BiGK.271.1.8.2020

### **Informacja o treści zapytania i wyjaśnienia zamawiającego**

Dotyczy: postępowania przetargowego prowadzonego w trybie przetargu nieograniczonego pn: „Zagospodarowanie pustych przestrzeni nad rzeką Wel”

#### 4) stojak na rowery

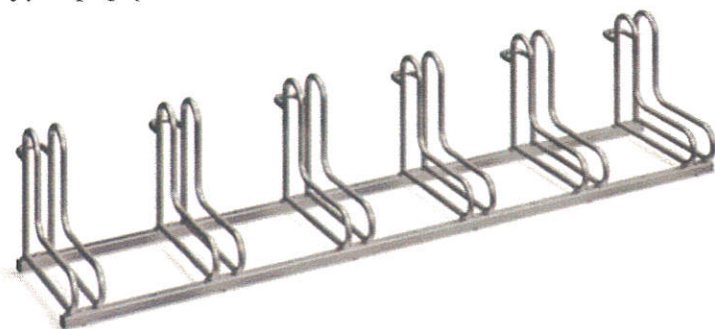
Prosimy o uzupełnienie SIWZ o rysunki poglądowe wraz z podaniem wymiarów ławek (plac tenisa), koszy na śmieci, stojaków na rowery, stolików z krzesłami (łązka biwakowa/tereny zielone) oraz miejsca na ognisko - grill parkowy.

- ilość stanowisk: 6
- szerokość stojaka/wieszaka: 222 cm
- wysokość: 45 cm
- głębokość: 53 cm
- szerokość stanowiska: 6 cm
- odległość między stanowiskami 42 cm
- przekrój rurki: 18 mm
- grubość rurki: 2 mm
- profil stojaka: 30x30x1,5 mm
- wykonanie ze stali nierdzewnej

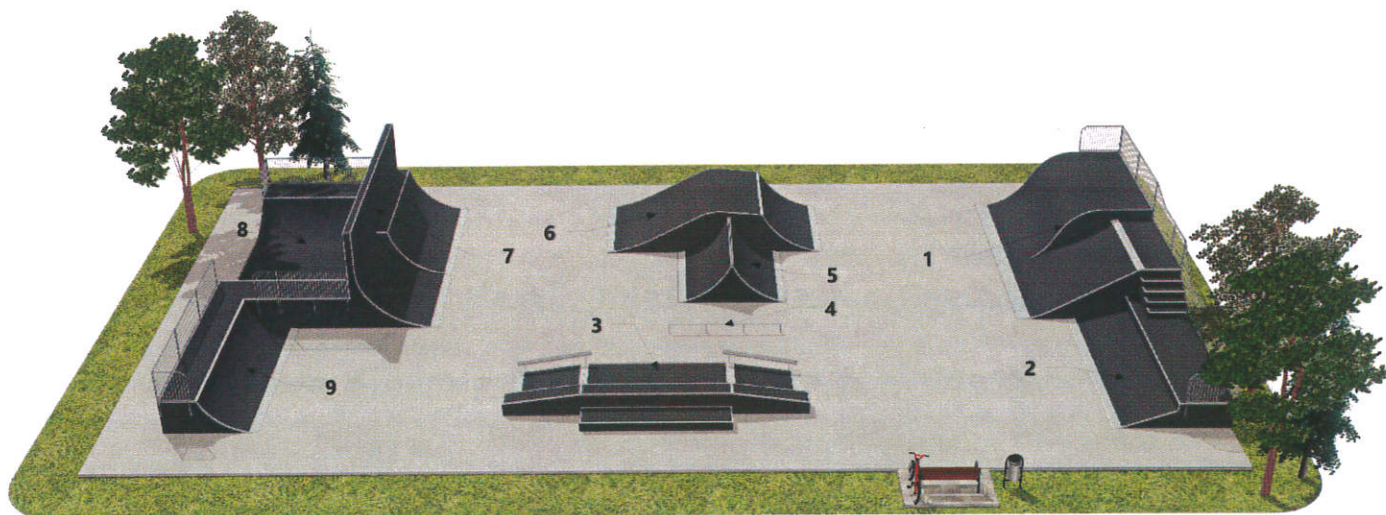
Czy Zamawiający wyrazi zgodę na zmianę wymiarów przeszkód (wizualizacja): 5 – Spin (z wymiarów 366x366x150 cm na wymiary 394x366x150 cm), 6 - Funbox do skoków (z wymiarów 760x366x150 cm na wymiary 830x366x150 cm)?

Urządzenia zostały zaprojektowane według starej normy, która nie przewidywała hulajnóg jako urządzeń do użytkowania na skateparkach. Przez ostre kąty urządzenia te nie spełniają wymagań wszystkich użytkowników oraz mogą być problematyczne dla początkujących użytkowników.

Zamawiający wyraża zgodę.

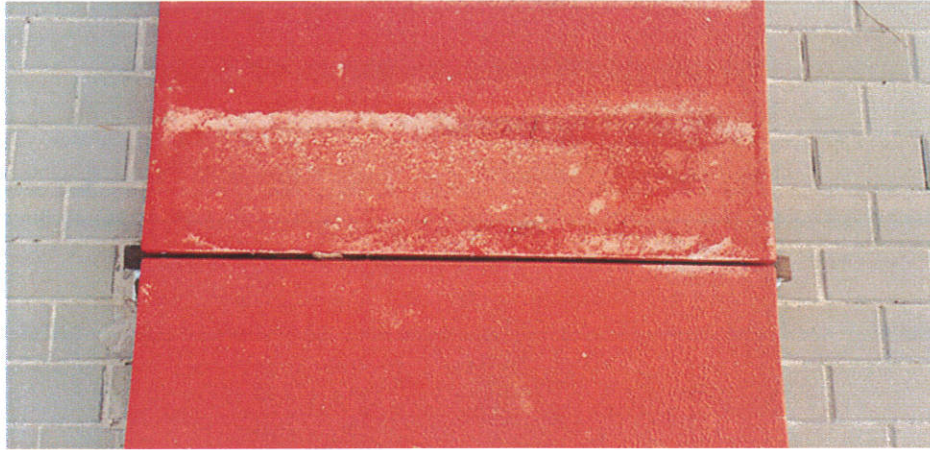
Czy Zamawiający będzie wymagał, aby różnica wysokości pomiędzy połączeniami modułów była nie większa niż 3 mm?

Zamawiający informuje, że wymaga, aby różnica wysokości pomiędzy połączeniami modułów była nie większa niż 3 mm.

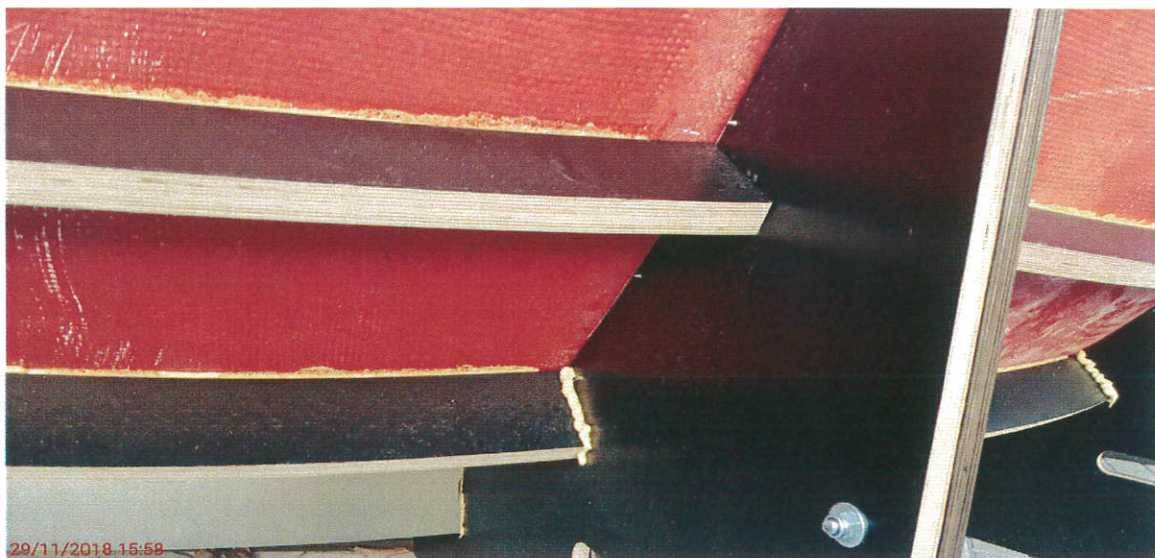
Czy Zamawiający wyłączy możliwość zastosowania pianki montażowej w celu zatuszowania niedoskonałości (szczelin oraz nierówności) ?

Pianka montażowa nie może być używana jako klej w produkcji tego typu obiektów. Jest to materiał miękki, który pod wpływem ciągłych nacisków (sił działających w trakcie jazdy) zostanie wykruszony i zmiażdżony. W konsekwencji doprowadzi to do uginania kompozytu i uszkodzenia konstrukcji. Poniżej prezentujemy zdjęcia zastosowania pianki montażowej zamiast masy poliuretanowej uszczelniająco – klejącej.

Zamawiający informuje, że wyłącza możliwość zastosowania pianki montażowej w celu zatuszowania niedoskonałości (szczelin oraz nierówności)

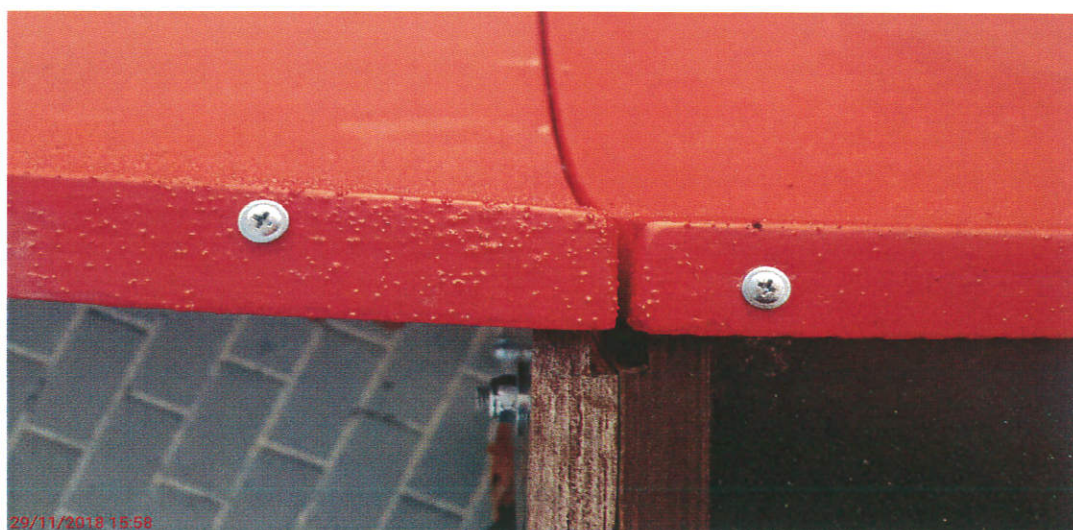
Czy Zamawiający będzie wymagał, aby wszystkie łebki wkrętów były zlicowane ze sklejką oraz kompozytem (wszystkie miejsca przed wkręceniem muszą być wyfrezowane, aby wkręt zlicował się z górną powierzchnią)?

Wystające wkręty ponad powierzchnię powodują urazy u użytkowników. Dodatkowo osoba jeżdżąca narażona jest na potarganie ubrania. Poniżej przedstawiamy zdjęcie wystających wkrętów. Jednocześnie pragniemy podkreślić, iż tego typu zaniedbania mają za cel obniżyć koszty produkcji, kosztem jakości i bezpieczeństwa użytkowników.

Zamawiający informuje, że wymaga, aby wszystkie łebki wkrętów były zlicowane ze sklejką oraz kompozytem (wszystkie miejsca przed wkręceniem muszą być wyfrezowane, aby wkręt zlicował się z górną powierzchnią).

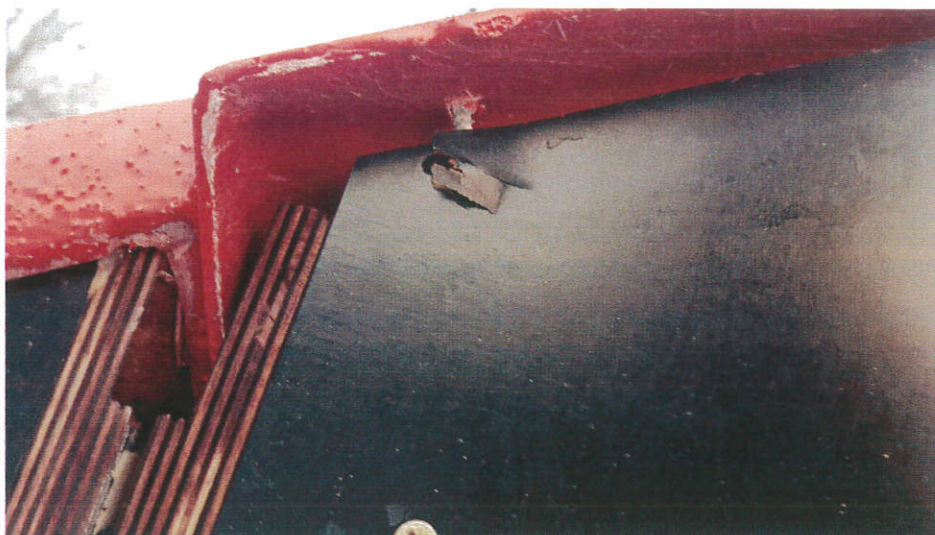
Czy Zamawiający będzie wymagał, aby kompozyt został wpuszczony na równo z konstrukcją – sklejką?

Docinanie kompozytu pozostawia ostrą krawędź niebezpieczną dla dzieci i użytkowników. Wszystkie kompozyty powinny być osadzone na „lico” po uprzednim wyfrezowaniu. Poniżej prezentujemy zdjęcie docinanego kompozytu z ostrą krawędzią.

Zamawiający informuje, że wymaga, aby kompozyt został wpuszczony na równo z konstrukcją – sklejką.

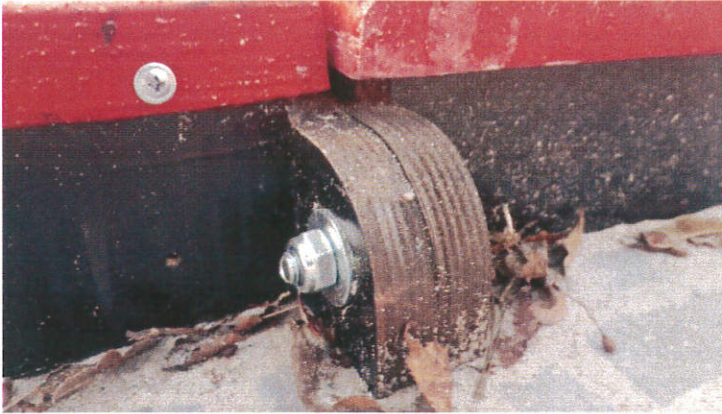
Czy Zamawiający będzie wymagał, aby dolna część modułu zawierała stalowe kątowniki?

W tego typu obiektach stosuje się stalowe kątowniki, które zapobiegają deformacji konstrukcji. Poniżej prezentujemy zdjęcie łączenia modułów bez kątowników.

Zamawiający informuje, że wymaga, aby dolna część modułu zawierała stalowe kątowniki.

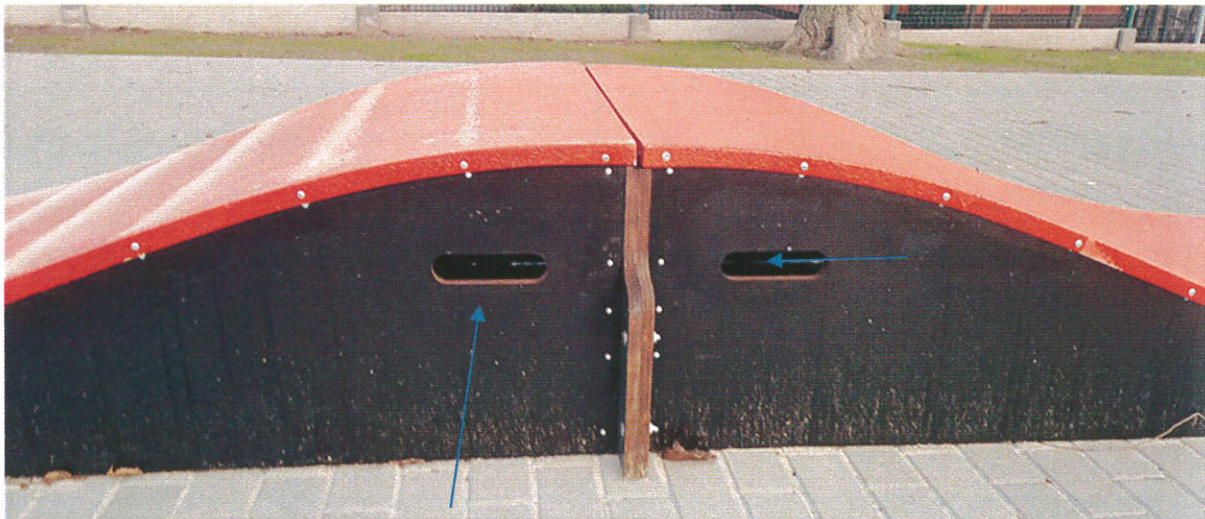
Czy Zamawiający będzie wymagał, aby widoczne krawędzie sklejki były zaokrąglone o minimalnym promieniu r3?

Brak zaokrąglonych krawędzi może narazić użytkowników na przecięcie skóry.

Zamawiający informuje, że wymaga, aby widoczne krawędzie sklejki były zaokrąglone o minimalnym promieniu r3.

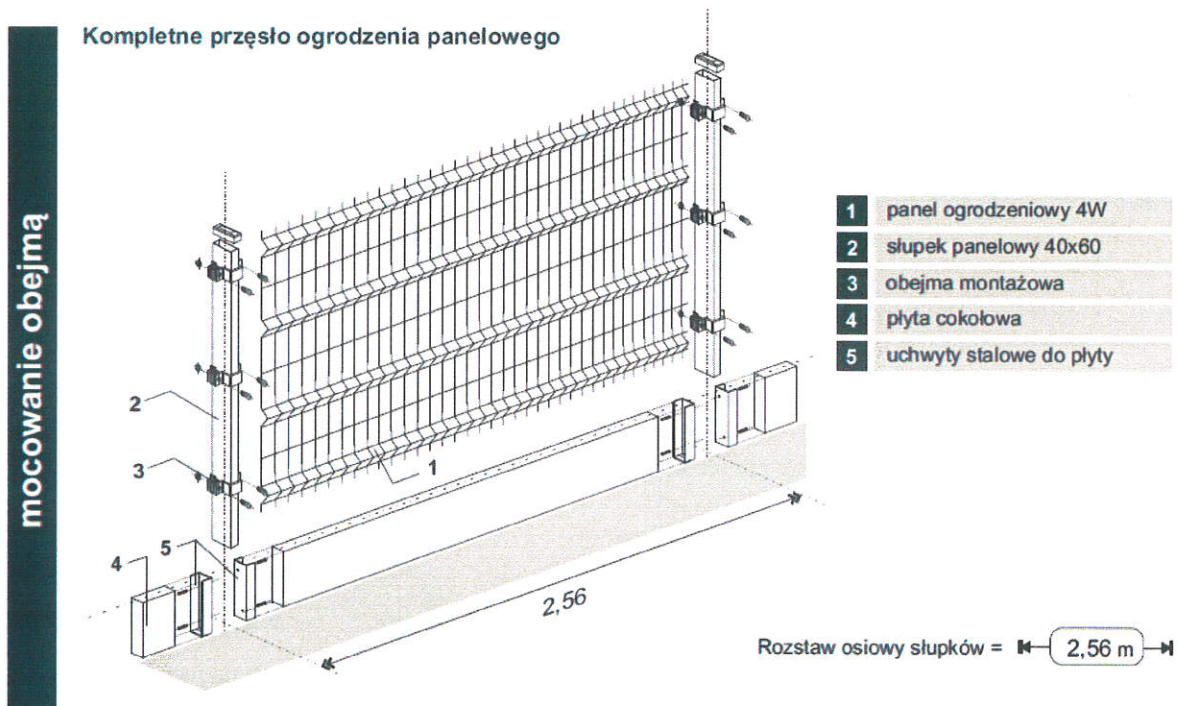
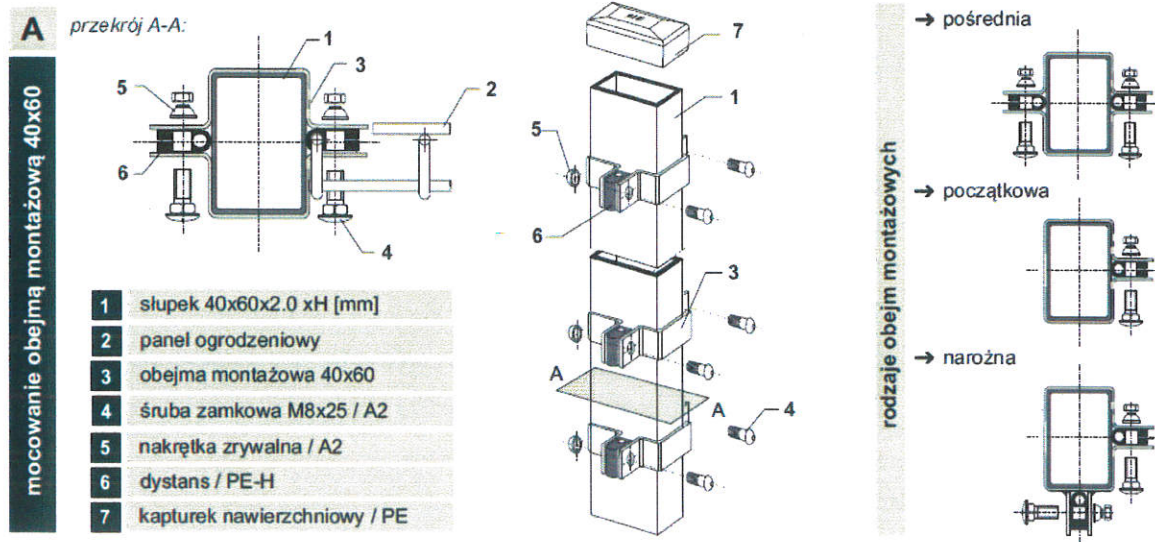
Prosimy o uzupełnienia SIWZ o rysunku poglądowe ogrodzenia inwestycji oraz ogrodzenia placu zabaw.

Rysunki poglądowe ogrodzenia inwestycji oraz ogrodzenia placu zabaw zostały zamieszczone poniżej.

Całość ogrodzenia w kolorze zielonym.

Siatka z paneli o wys. około 1,5 m.

Panele wykonane z drutu o średnicy  $\phi$  5,0 mm.
